Objet : Avis de la FACEN sur Arrêt du PLU du 20 janvier 2026
Vos ref. Lettre LR/AR du 11 février 2026
Dossier suivi : Par l'association PAÏS de Mialet

Objet : PLU de MIALET – 30140

Avis de la FACEN sur Arrêt du PLU du 20 janvier 2026

- 5 - LES AIGLADINES - Appliquer la protection des grands paysages avec un zonage Ap

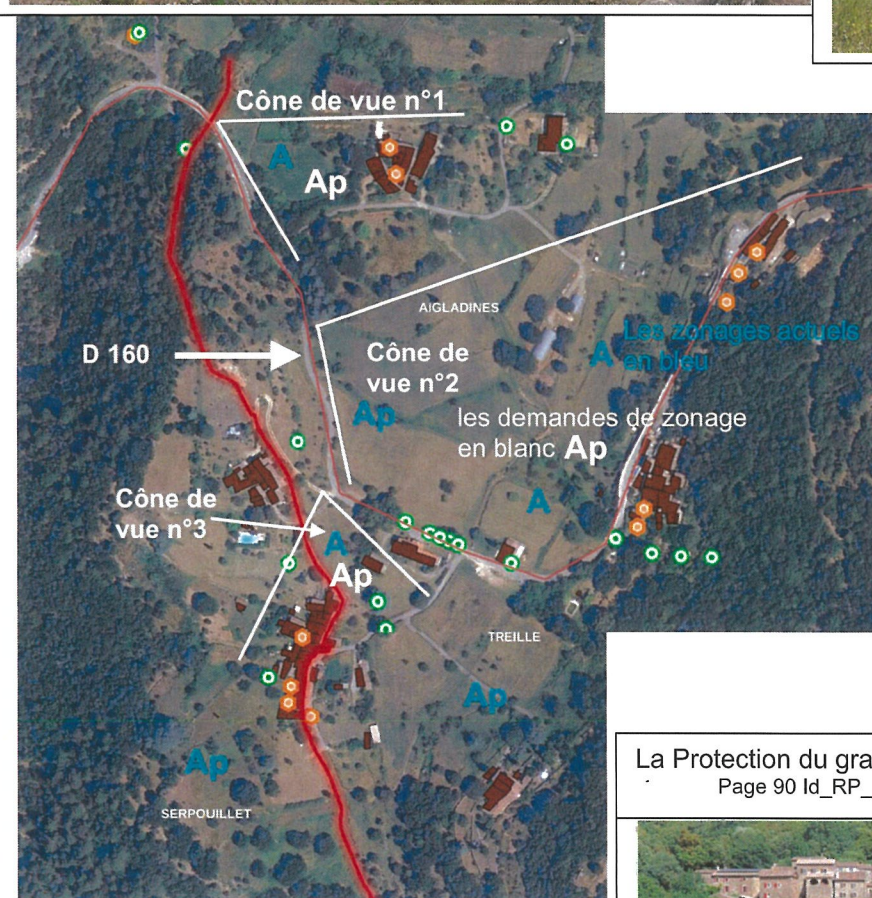
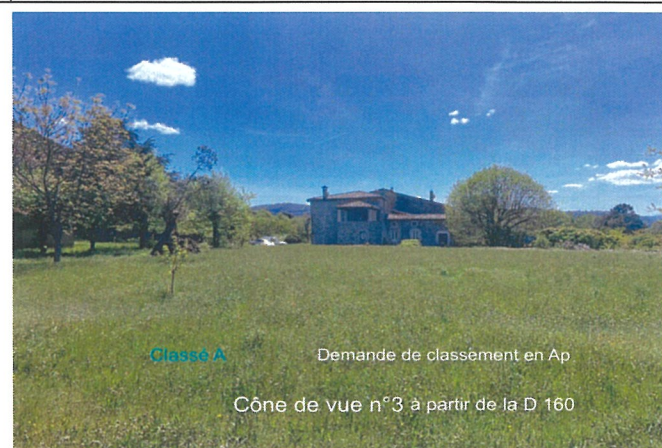
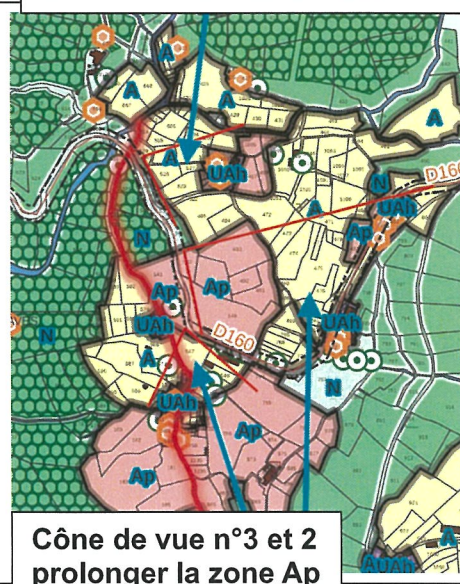
Cône n°1 demande de zone AP

- 4 - MAS SOUBEYRAN ET LUZIERS

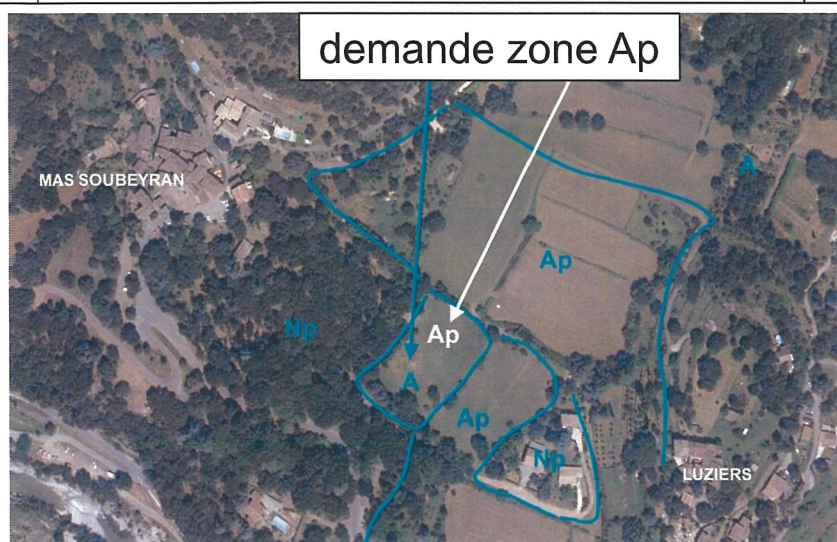
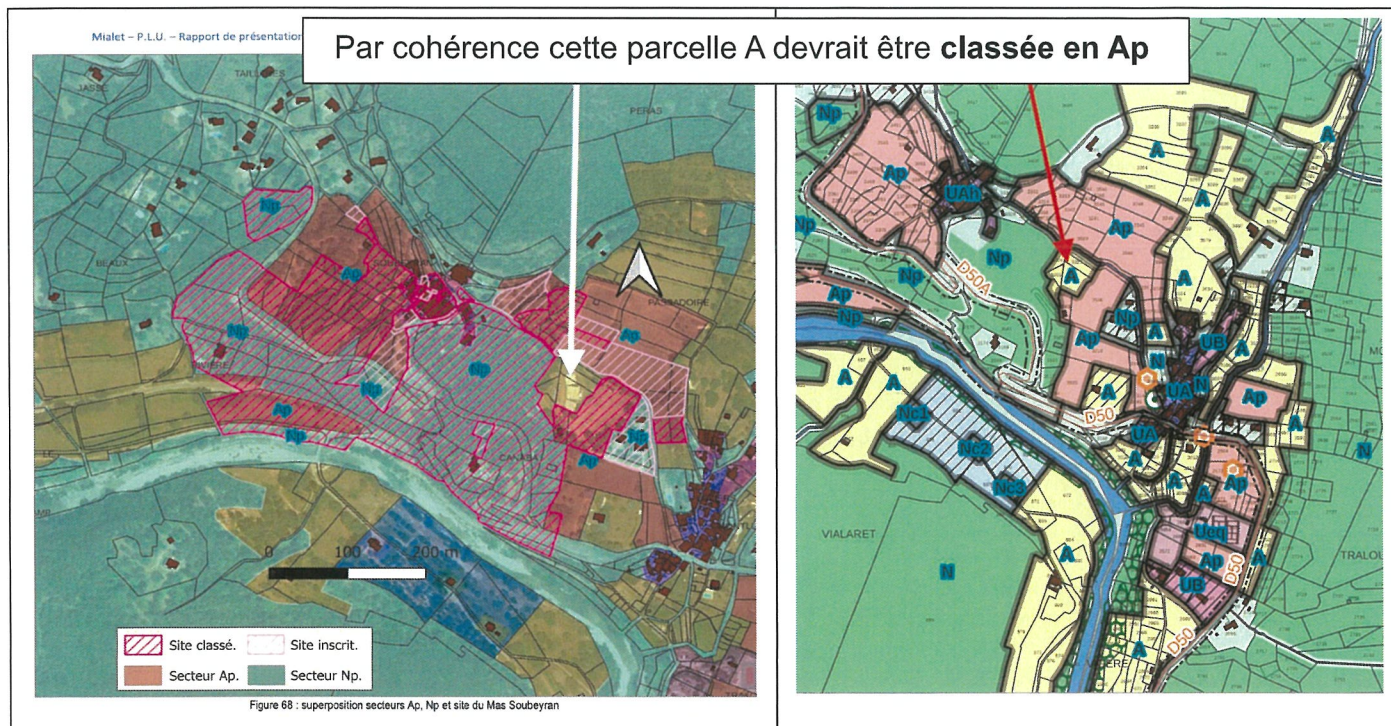
La majeure partie des parcelles du secteur sont désignées en « **site classé et inscrit** », classé Np et Ap une seule parcelle « un ilot » y échappe puisque classée zone A. Étonnant !

- 6 - ROUVIÈRE/LES PUECH - Appliquer la protection des grands paysages avec un zonage Ap

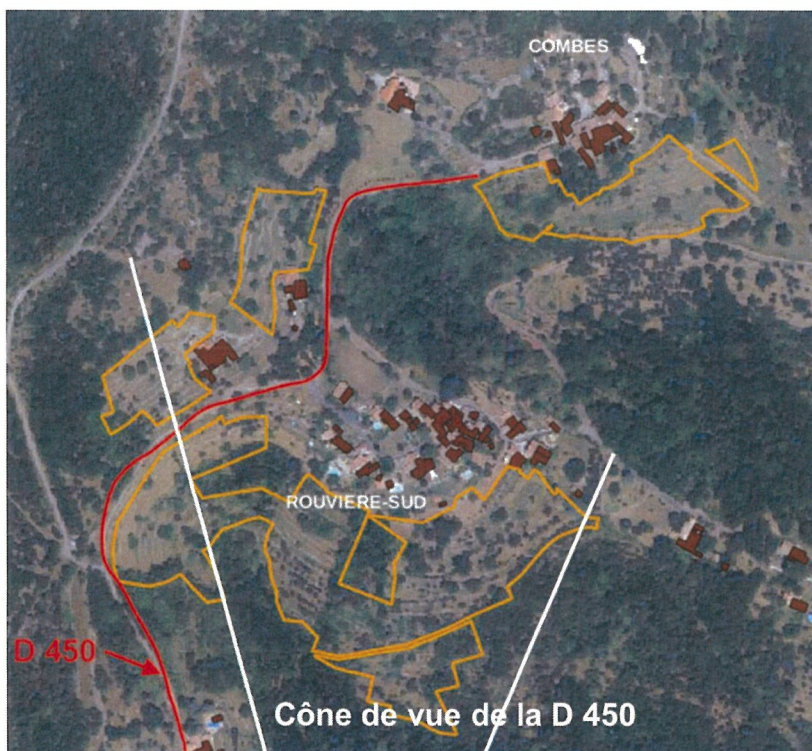
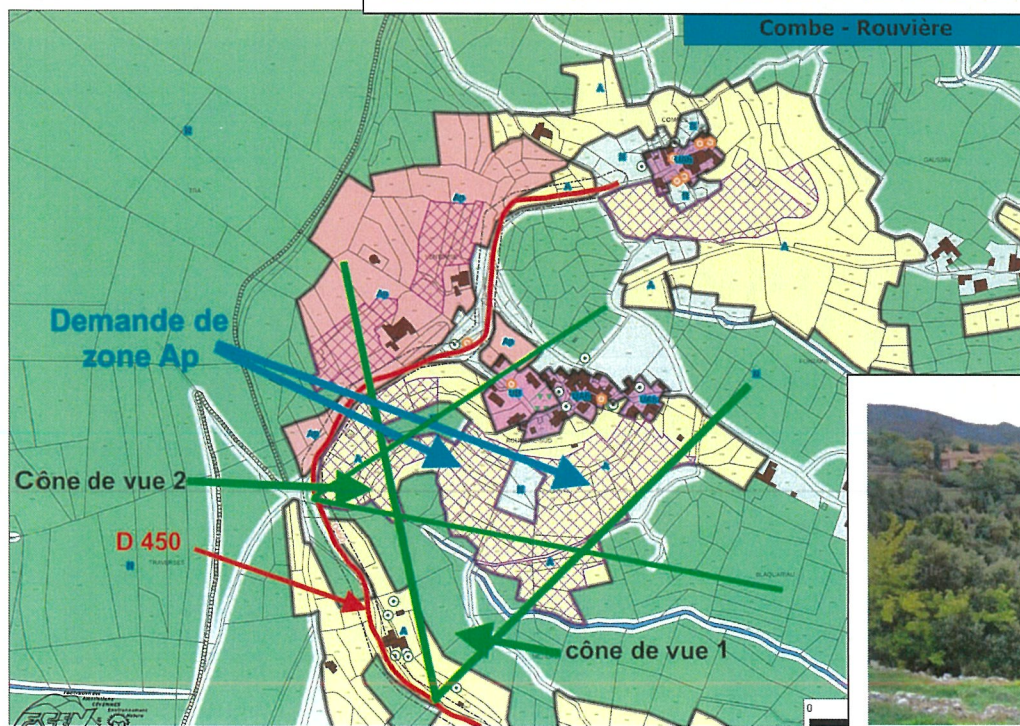
Cône de vue 1
de la D 450

Cône de vue 2
de la D 450

- 7 - PEGAIROLLES - BRUGAIROLLES

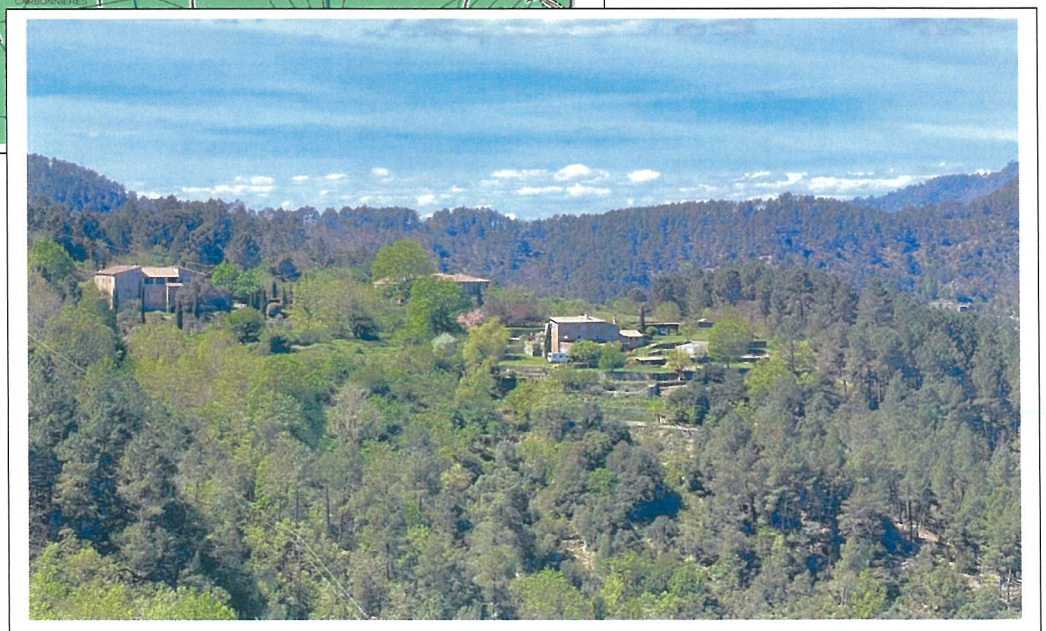
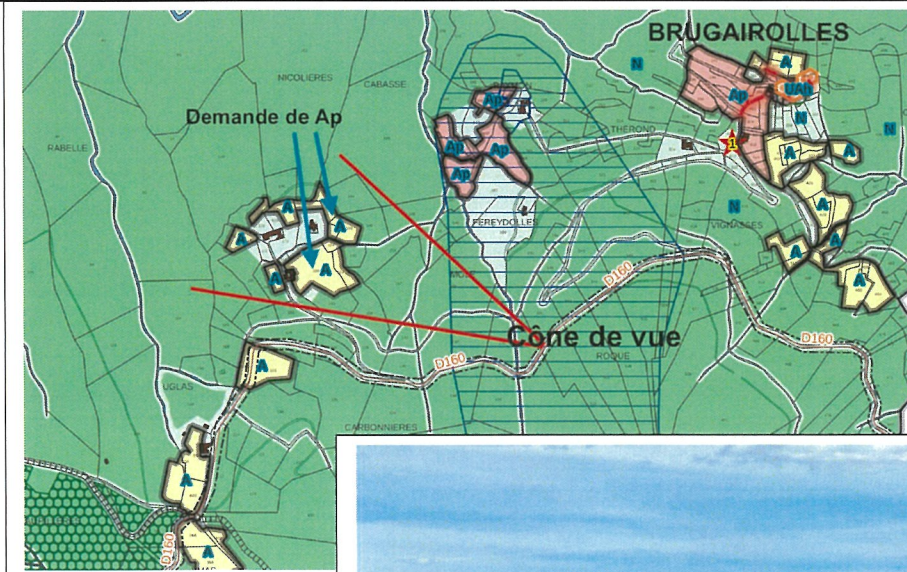
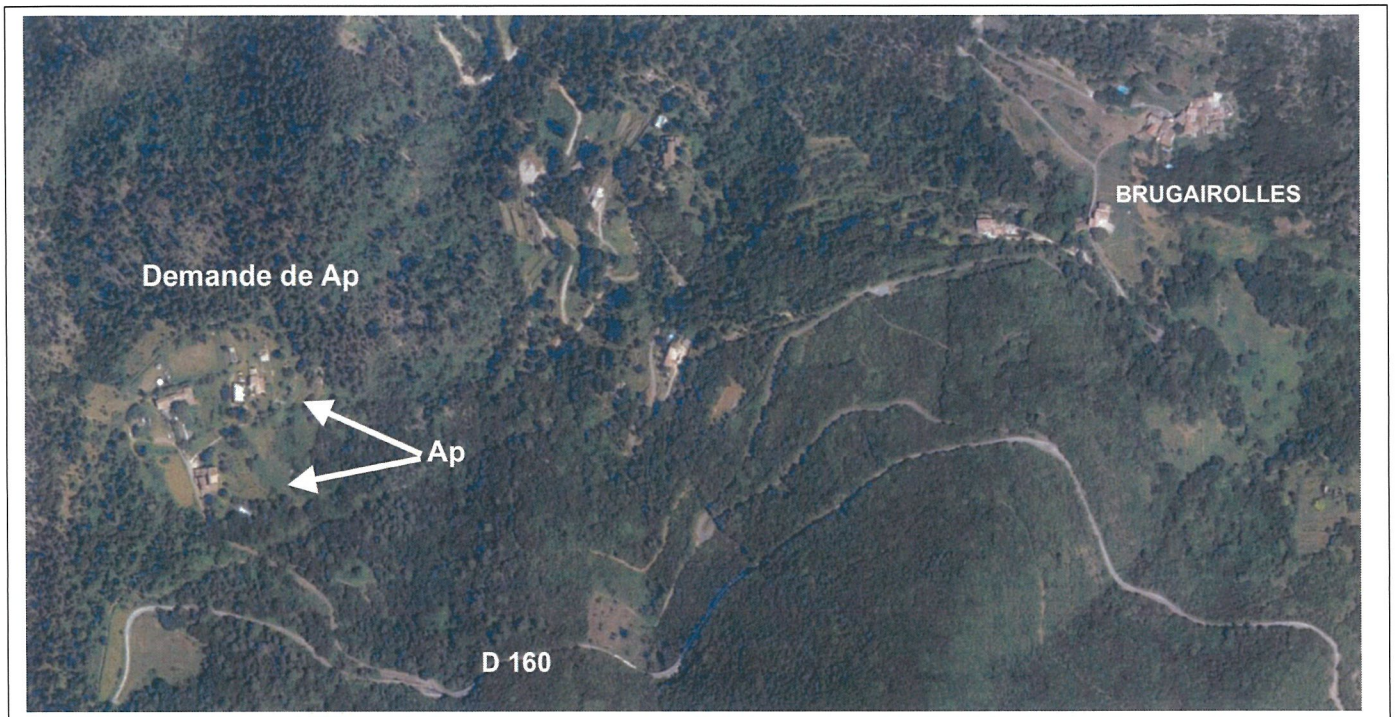
Appliquer la protection des grands paysages avec un zonage **Ap**

Rester cohérent au regard des deux autres lieux-dits : PEREYDOLLES et BRUGAIROLLES

1 - Le chemin des AIGLADINES à MIALET ...
GR 67

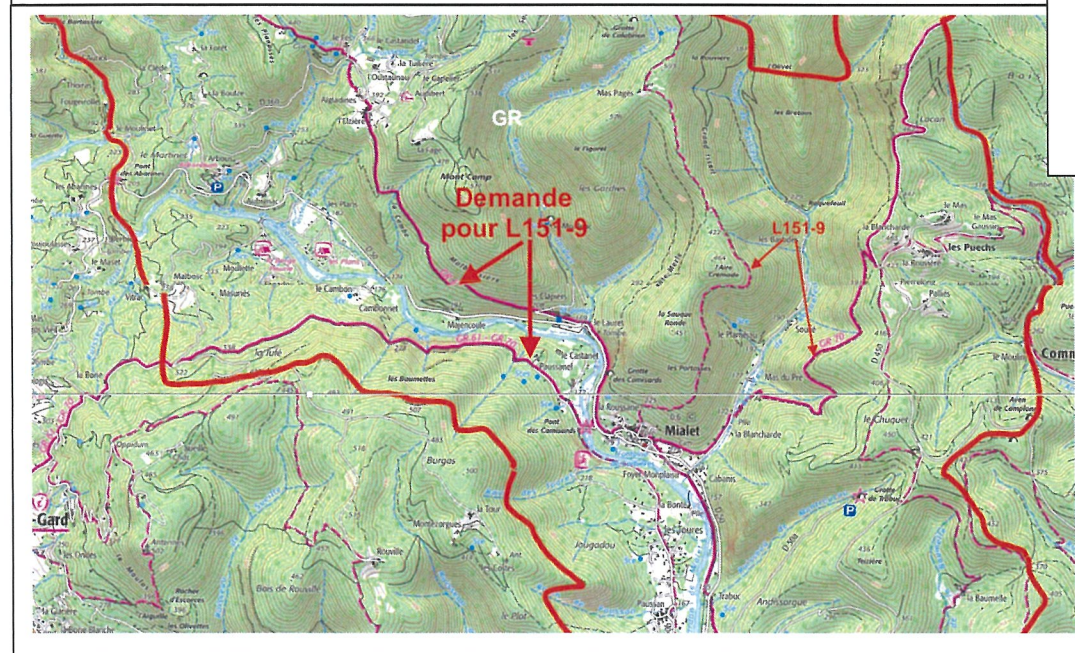
Deux demandes de classement au L 151-9 du CU

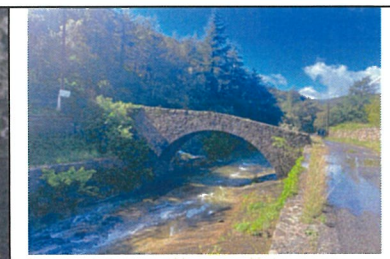
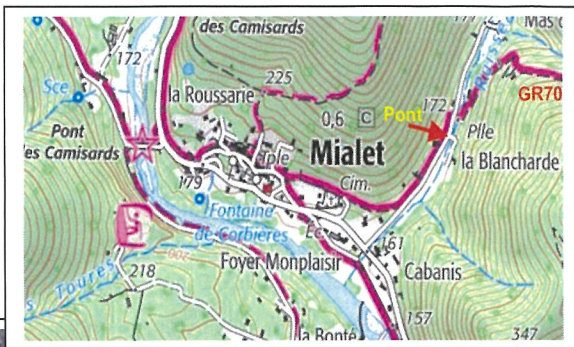
Construit bien avant le pont des Camisards (1714 et 1717), le **pont du ruisseau de Roquefeuil** du XVII^{ième} siècle dont la date inconnue est sur la trace du GR 70 de Mialet au Puech.
